2020年11月18日
京大 KUCA ヒアリング資料

京都大学臨界実験装置 (KUCA)
設置変更承認申請について

京都大学複合原子力科学研究所

図 1 L1 セル (燃料 1 枚 + 1/8" × 1 枚ポリエチレン) 熱中性子束分布

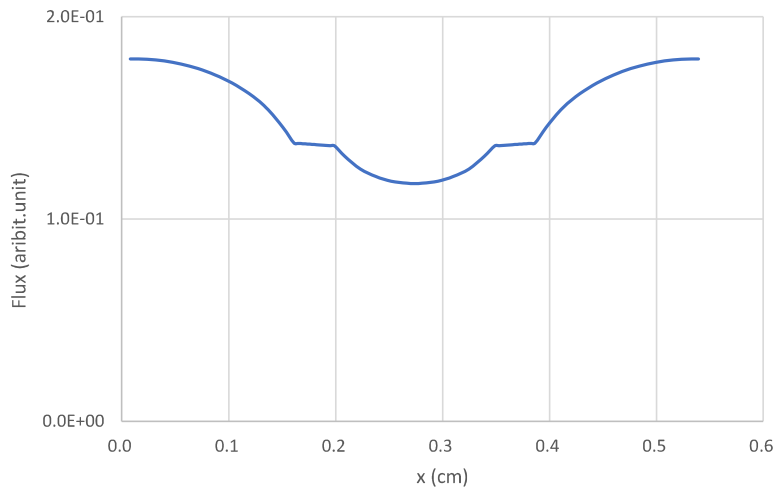
燃料板内の出力分布の考慮について、固体減速炉心は 1.09 倍、LL1 炉心は 1.23 倍としているが、L1 炉心は 1.09~1.23 の範囲にあると考えられる。減速毎に求めてスペクトルの影響について説明すること

各セルの燃料ミート部の中性子束分布の平均値と最大値の比を表 1 に示す。燃料板内での中性子束の歪みは燃料板の厚さに依存するため、L1 炉心での Flux 比は L5.5、L2 炉心とほとんど変わらない。燃料板を 2 枚重ねて使用した LL1 では 1.23 と例外的に大きな値となる。

燃料の最高温度を評価する際には安全側に評価するために表 1 の Flux 比に基づく値、すなわち固体減速炉心では安全側に 1.1 倍、軽水減速炉心では 1.01 倍の値とする。ただし LL1 炉心については 1.23 倍とする。

図1 陽子エネルギーと中性子発生量

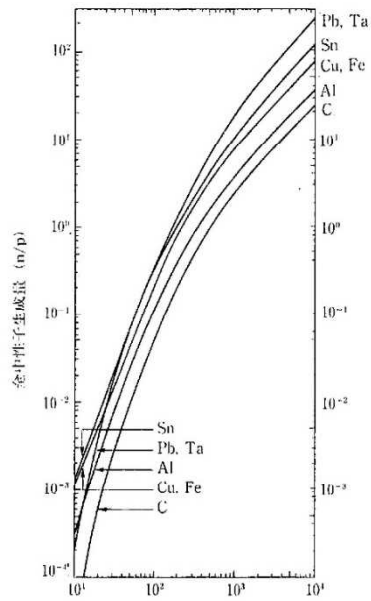
パルス中性子発生装置については、測定値などのエビデンスを示し、現在の強度範囲について説明すること。

現在設置している FFAg 加速器から KUCA に入射される陽子はエネルギー100MeV で最大電流値 1nA であることが RI 申請書に記載されている。中性子発生量は図 1 に示すようにターゲットの材質と入射陽子のエネルギーに依存し、ターゲットの材質として鉛またはタンタルを用いたときの中性子発生量は約 0.4 個/陽子となる。(中性子発生設備のターゲットの材質としてはタングステンを用いているが、タングステンとタンタルは原子番号と密度ともに近いいため陽子 1 個当たりの中性子発生量はあまり変化しないと考えられる)

図 1 固体減速炉心の燃料集合体の概略図 (数値の単位は mm)

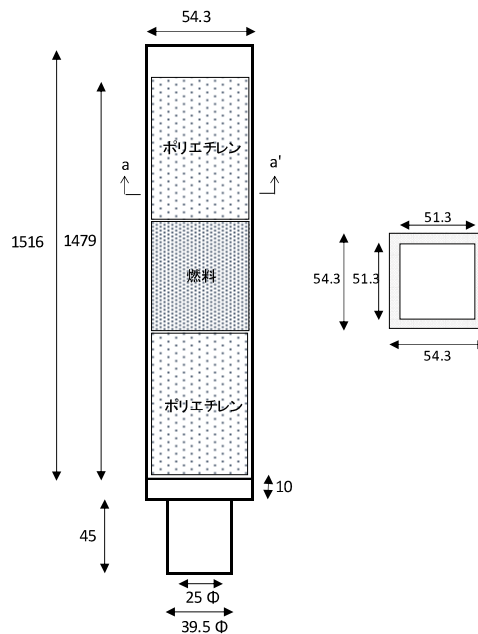
ポリエチレン板、アルミさや管まで含めた場合の温度上昇について詳細に説明すること。

固体減速炉心の燃料集合体は、燃料板とポリエチレン板を重ねてアルミニウム製のさや管に挿入している。燃料集合体の概略を図 1 に、その水平断面を図 2 に示す。図面上では燃料板等とさや管との間には平均 0.25mm ((51.3-50.8) ÷ 2) の隙間があるが、実際にはほとんど接した状態になっている。固体減速炉心の L5.5 炉心の燃料板 1 枚当たりの体積、熱容量等を表 1 に示す。
